# 東芝マテリアル（株）から核燃料物質等の管理区域外漏えいについて報告を受理

## 東芝マテリアル株式会社の核燃料物質等の管理区域外漏えい に対する今後の対応方針

### 法令報告事象における関連施設設備の対策方針について

図1 水素還元炉への水素の供給及び水素の回収  
 (東芝マテリアルとの面談資料を一部修正)

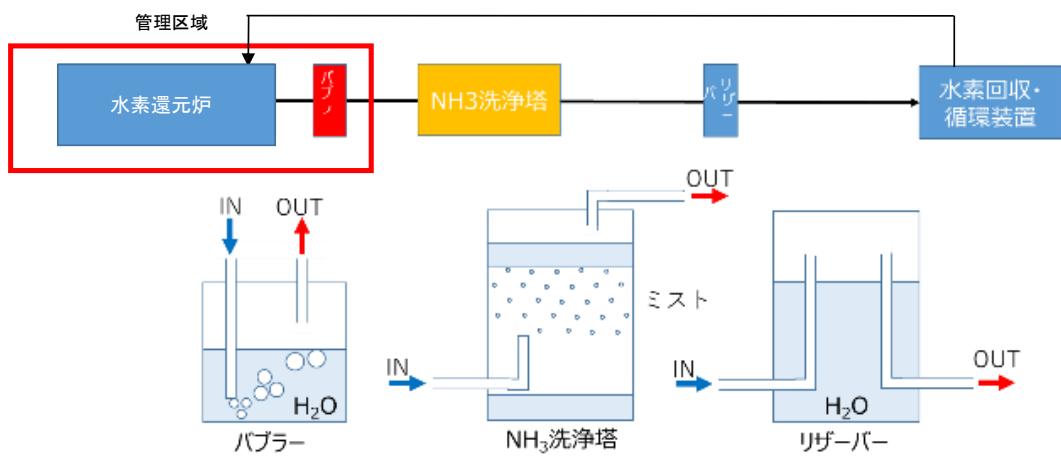
水素還元炉に供給する水素は再利用を行うため、バブラーを通じて水素中のトリウムを除去後、NH<sub>3</sub>洗浄塔及びリザーバータンクを経て水素回収・循環装置に移送する仕組みとなっている（図1）。

現状の使用許可においては、水素還元炉は申請されているものの、バブラー、NH<sub>3</sub>洗浄塔、リザーバータンク及び水素回収・循環装置（以下「関連使用設備」という。）は、設備として申請がなされていない状況である。

- ・昭和 46 年の使用許可申請時点においては、水素還元炉を通じた水素中のトリウムは、バブラーにより除去できるものと判断していたが、今回、水素回収・循環装置の更新の際の廃材から、トリウムを起因とする放射性物質が検出されたことから、既許可において申請しなかった関連使用設備を追加する使用変更許可申請を行う。また、当該申請が許可されるまで未申請の関連使用設備を使用した操業はしない。
- ・関連使用設備の追加にあたり、当該設備の管理区域設定については、バブラーは既に管理区域に設置されており、バブラー以外の関連使用設備は、現状の一部の表面線量当量率の測定結果から、管理区域を設定することが要求される線量等<sup>2</sup>を超えるおそれがないと考えられることから、管理区域の設定は必要がないと現時点で判断している。今後、一部線量測定等を実施していない箇所があることから、測定計画を定めた上で測定及び評価を行う。
- ・また、今回の法令報告事象を踏まえ、核燃料物質の使用に係る保安管理を適切に実施するため、事業所の保安管理の計画、結果の確認、及び検証を行う、事業所内の専門委員会として「核燃料施設管理委員会」を新設する。

この際、管理区域については、バブラーは管理区域内に設置されていることを確認するとともに、現状の運用実績から、バブラー以外の関連使用設備については管理区域を設定することが要求される線量等を超えるおそれがないことが確認できれば、要求しないこととする。
